Modulo per la presentazione delle osservazioni per i piani/programmi/progetti sottoposti a procedimenti di valutazione ambientale di competenza statale

ID: Codice procedura (ID_VIP/ID_MATTM): 12691

“Progetto di un impianto eolico denominato "Pitigliano" ubicato nei comuni di Pitigliano (GR) e Sorano (GR) costituito da 20 (venti) aerogeneratori di potenza nominale 7,0 MW per un totale di 140,0 MW con relative opere connesse ed infrastrutture indispensabili”

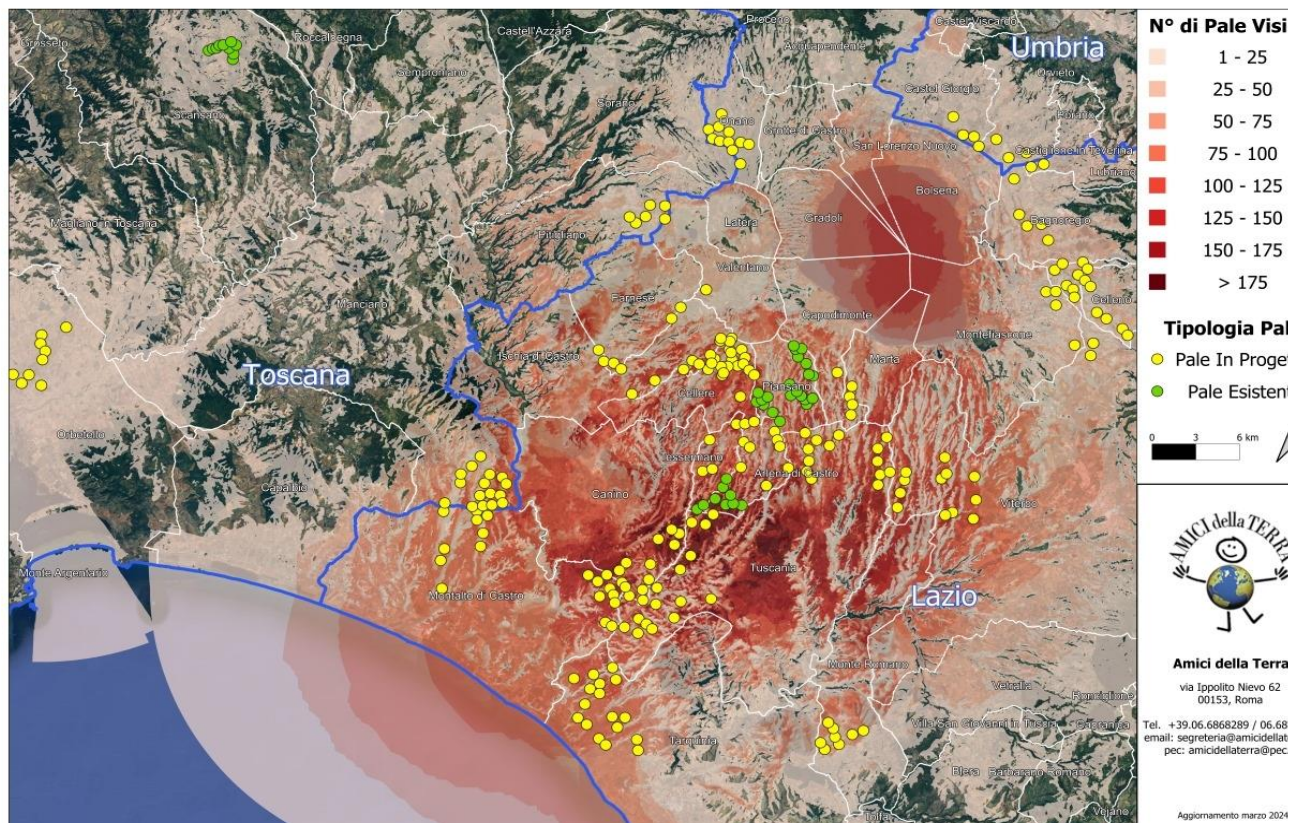
Alla luce di quanto descritto, possiamo concludere che la previsione *"Se a scala europea o nazionale la produzione di energia da fonti rinnovabili è spesso considerata*

come unilateralmente positiva, è infatti a scala locale che lo sviluppo delle energie rinnovabili può produrre esternalità negative che intaccano i valori culturali e naturali del paesaggio, con potenziali ricadute sul turismo, sulla produzione agricola e sull'identità e riconoscibilità dei luoghi” (da D.G.R Lazio n. 390/2022) è quanto mai appropriata anche per il territorio della “Città del Tufo” e della Tuscia settentrionale identificabili storicamente e culturalmente nella Maremma interna.

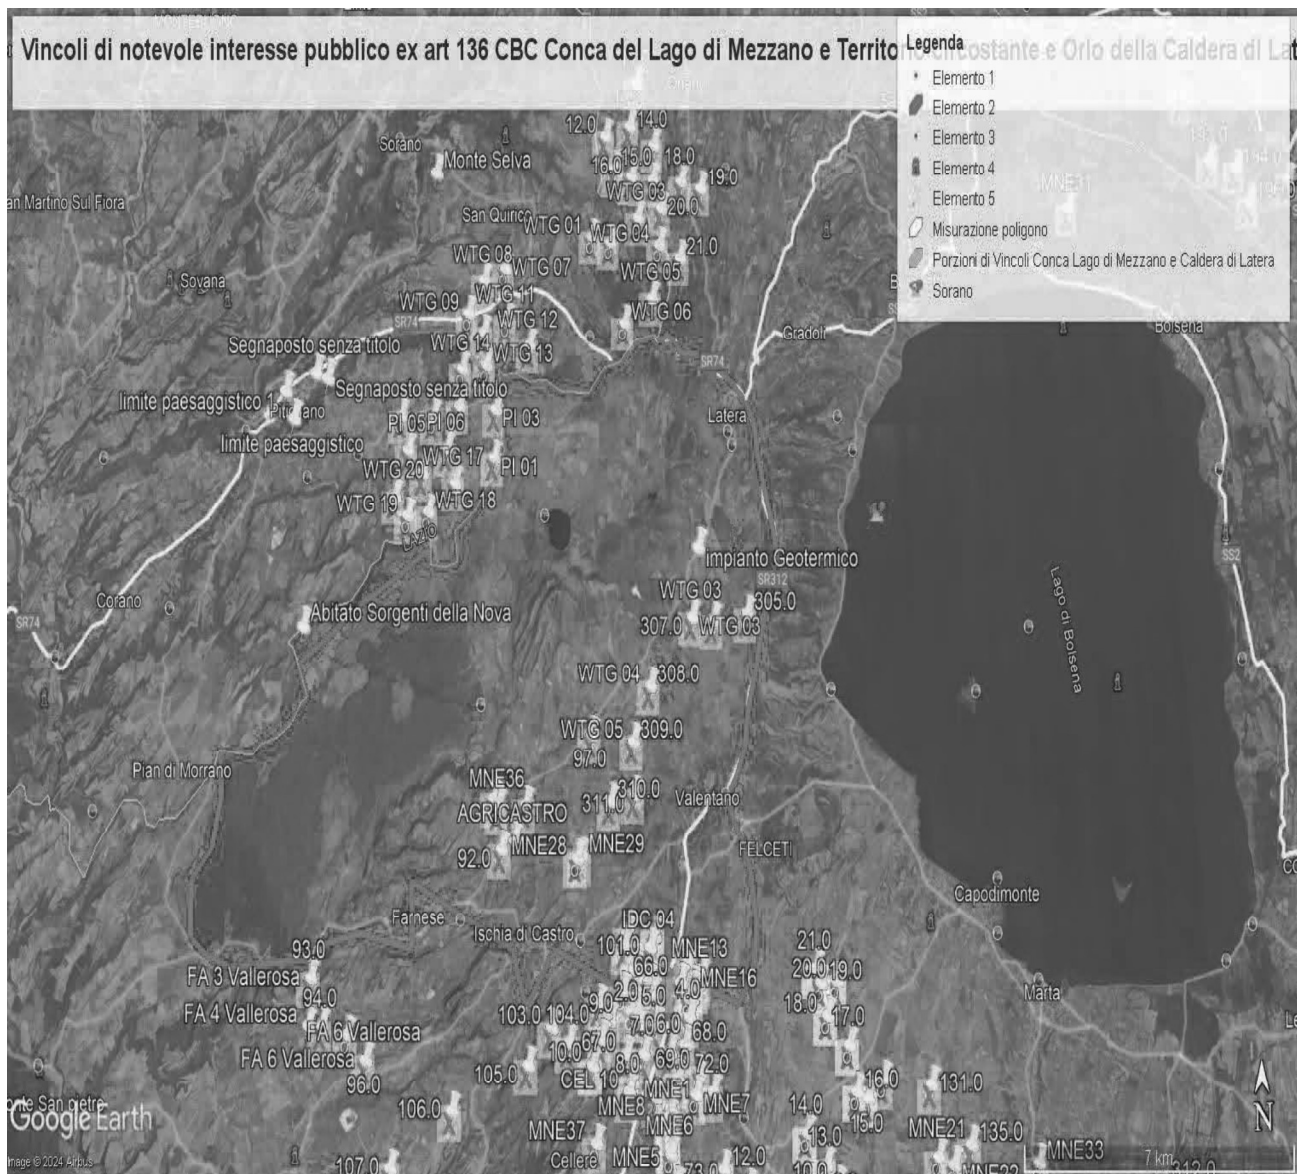
Al contrario si evidenzia che l'impianto eolico industriale citato non solo ricadrebbe con tutti e 20 gli aerogeneratori all'interno delle fasce di rispetto di 3 km di due vincoli paesaggistici di notevole interesse pubblico esistenti nella Regione Lazio e con una parte di essi nel vincolo paesaggistico del Centro abitato di Sorano (GR) quindi in aree non idonee all'installazione di impianti di energia rinnovabile. Addirittura, alcuni aerogeneratori sarebbero ubicati a poche centinaia di metri dai perimetri dei due vincoli paesaggistici laziali ex art 136 del CBC.

Come è illustrato nell'immagine si ribadisce che l'impianto industriale "Pitigliano" ricade completamente all'interno delle fasce di rispetto dei due vincoli di notevole

IMMAGINE n. 3 Impianto eolico industriale "Pitigliano" e distanze aerogeneratori dai Vincolo "Orlo della Caldera di Latera."

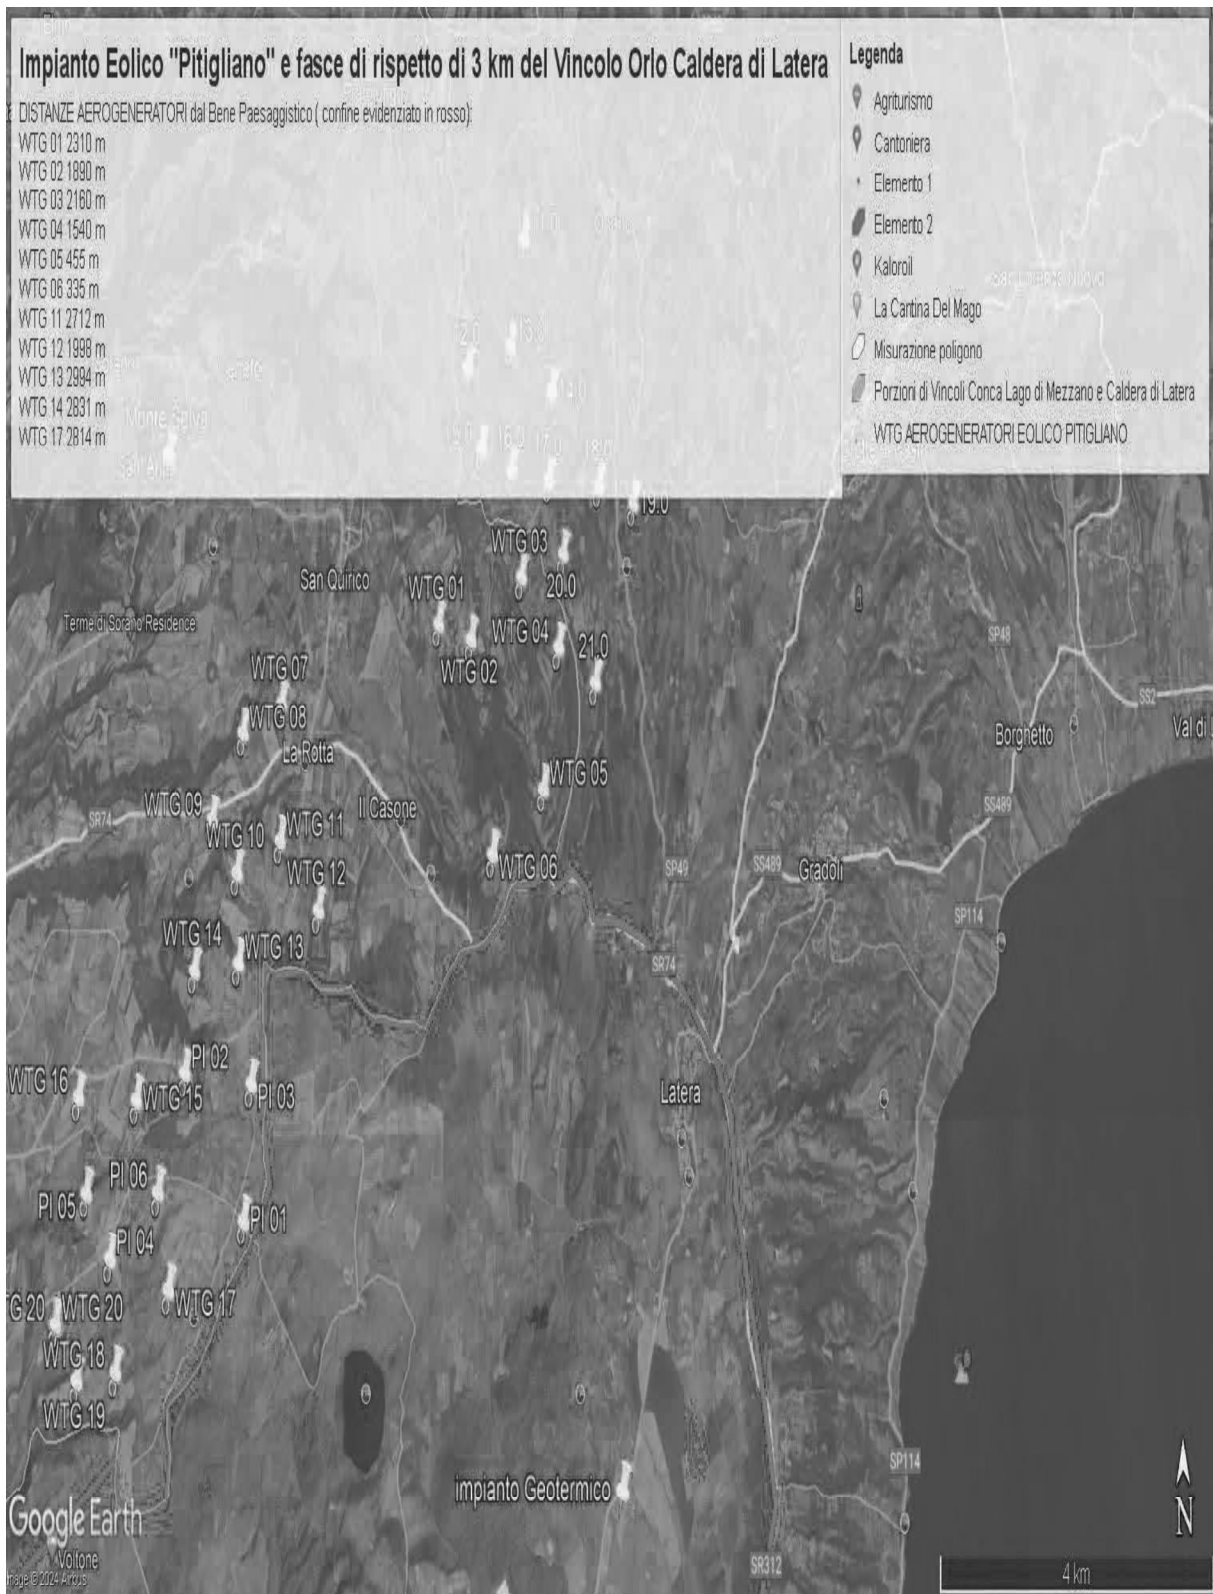
Concludendo, si evidenzia ancora che la proponente non effettuando la procedura prevista dalla Parte III delle Linee Guida nazionali ha ignorato un vincolo paesaggistico di notevole interesse pubblico istituito con un provvedimento del Segretariato regionale del Ministero della Cultura per il Lazio che ha emanato il Decreto di dichiarazione di notevole interesse pubblico n. 22 del 15.02.2024 ai sensi e per gli effetti dell'art. 136, co. 1, lett. c) e d) del decreto legislativo 22 gennaio 2004, n. 42, "Ambito paesaggistico, geologico e geomorfologico dell'orlo della caldera di

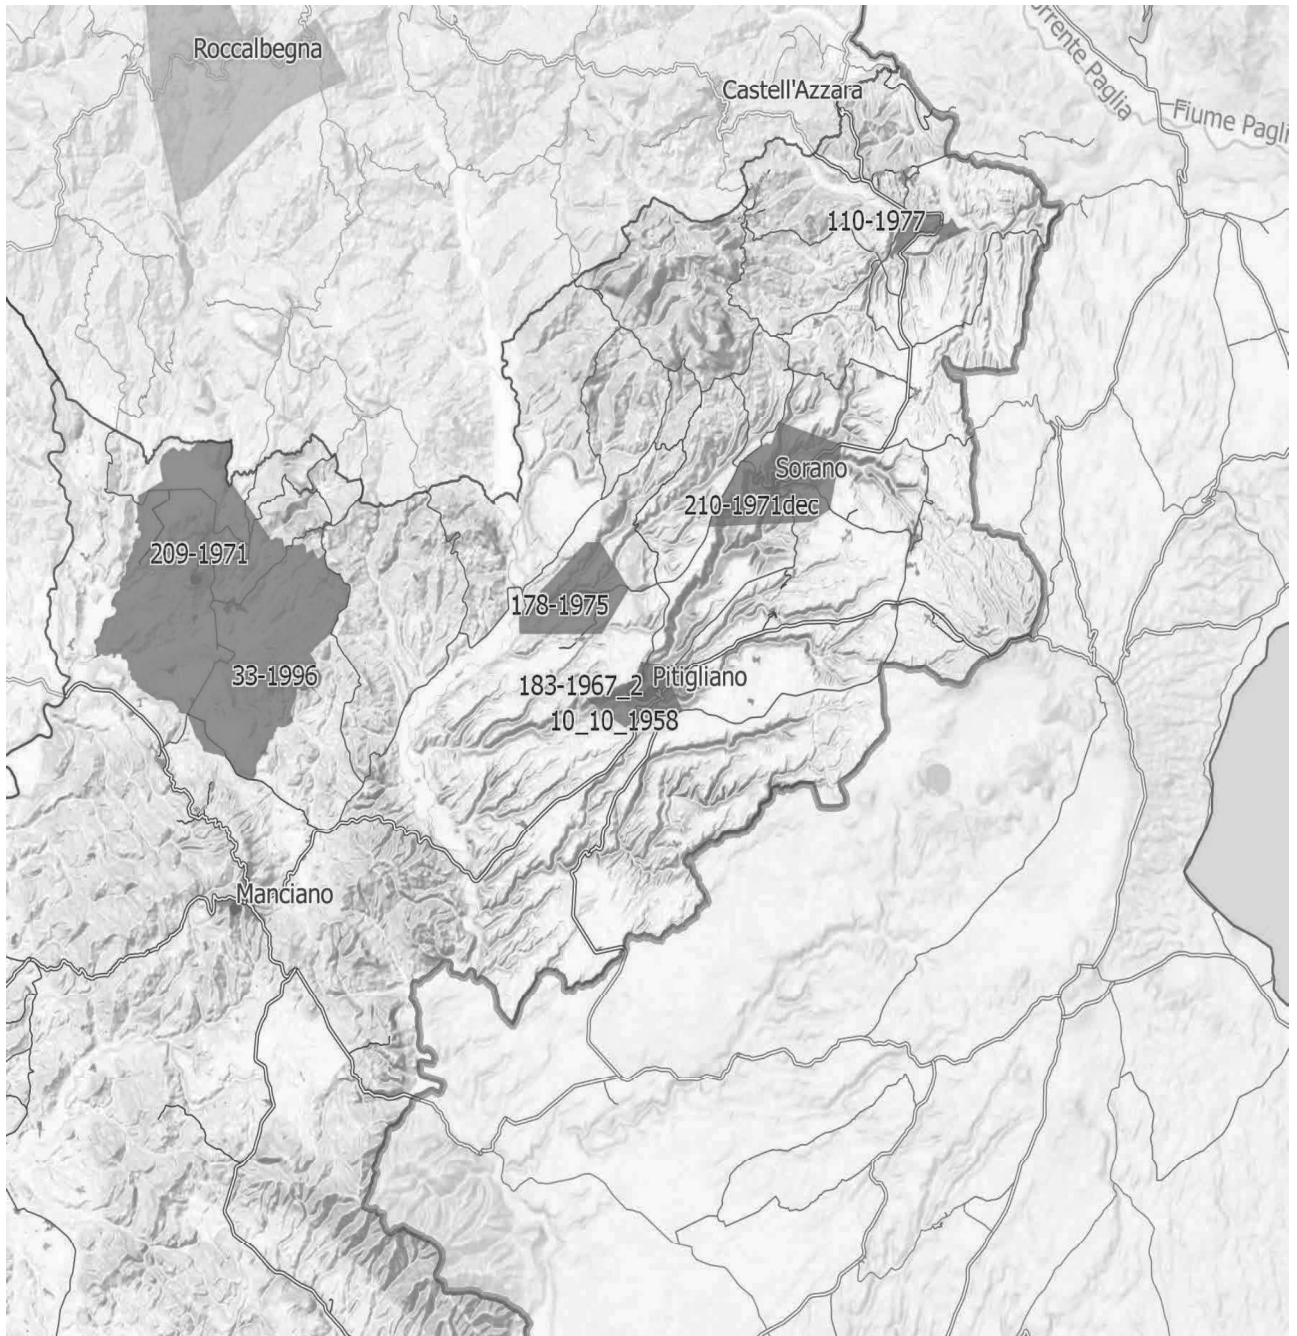
Inoltre, come sostiene la Proponente parte dell'impianto si verrebbe a trovare a 3,5 km dal centro abitato di Sorano. Infatti, tre degli aerogeneratori WTG 08, 09, 10 sono addirittura all'interno delle fasce di rispetto dei 3 km del suo vincolo paesaggistico di notevole interesse pubblico ex art 136 del CBC. Si evidenzia che così si crea
